仕様変更のお知らせ

2026年2月吉日
TMEHジャパン株式会社
TEL:0532-34-7668

商品名	対象品番	2024.4カタログ 掲載ページ
押し込み金具	GS-1250A	P131

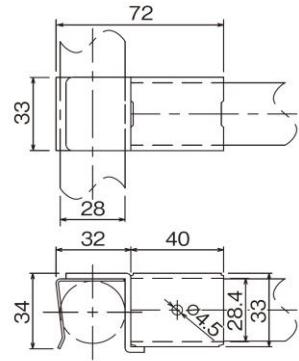
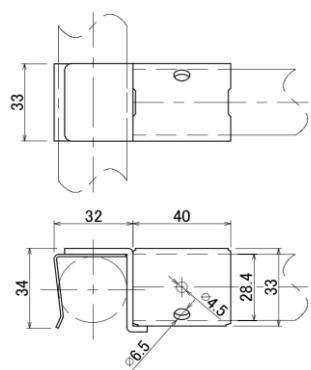
2か所 $\phi 6.5$ の穴が追加となりました

商品名	対象品番	2024.4カタログ 掲載ページ
スリープハンガー	GS-1014B	P133

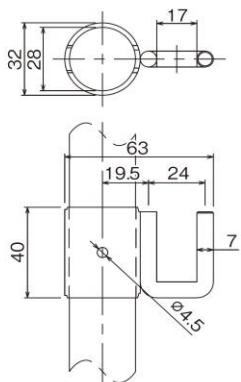
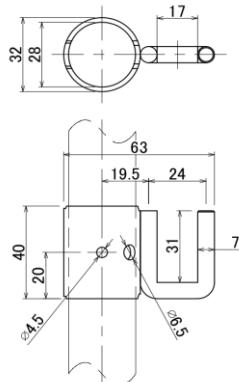
2か所 $\phi 6.5$ の穴が追加となりました
